**Avis de la Mission régionale d'autorité environnementale
de la région Nouvelle-Aquitaine
sur un projet de centrale photovoltaïque au sol sur la commune de
Bonnac-la-Côte (87)**

n°MRAe 2021APNA27

dossier P-2020-10447

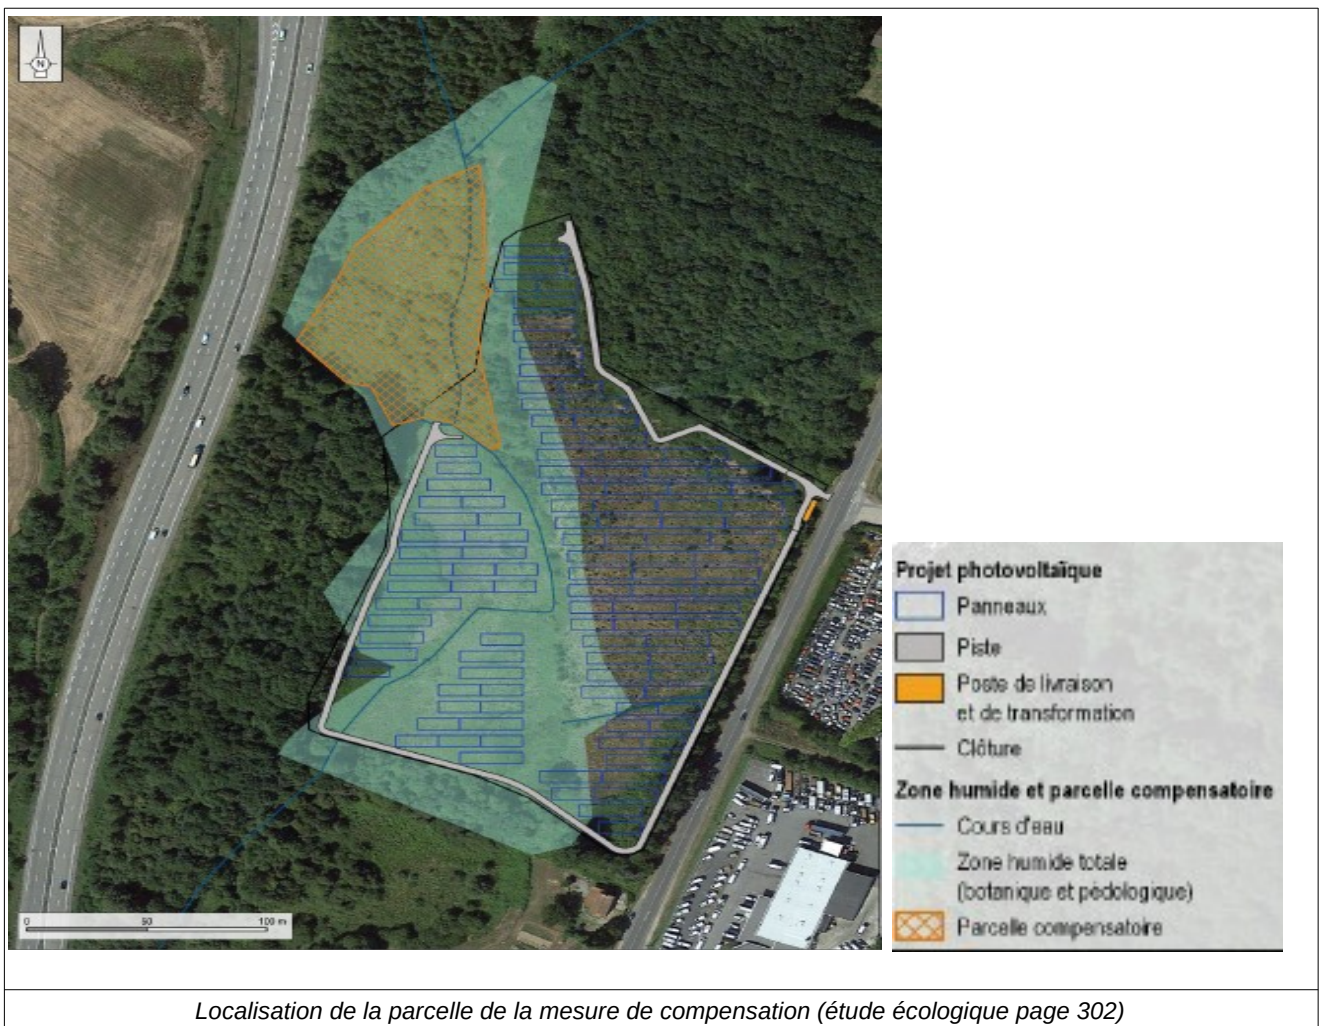
Le projet présenté impacte directement ces zones et propose de compenser cet impact sur un espace de zone humide contiguë à l'implantation des panneaux photovoltaïque, sous forme de restauration et de gestion extensive.

La MRAe relève que la mesure de compensation présentée n'est qu'une mesure d'évitement partielle de certaines zones humides identifiées du site, et qu'elle n'apporte aucun élément quantitatif ou qualitatif permettant de justifier l'adéquation de cette « compensation » vis-à-vis des impacts environnementaux créés par le projet.

La MRAe relève également que l'aire de compensation identifiée semble située dans le périmètre du projet de création de la bretelle de sortie de l'A20 sur la RD 220 au nord du site, sans précision sur la cohérence entre les deux projets et leurs mesures ERC³ respectives.
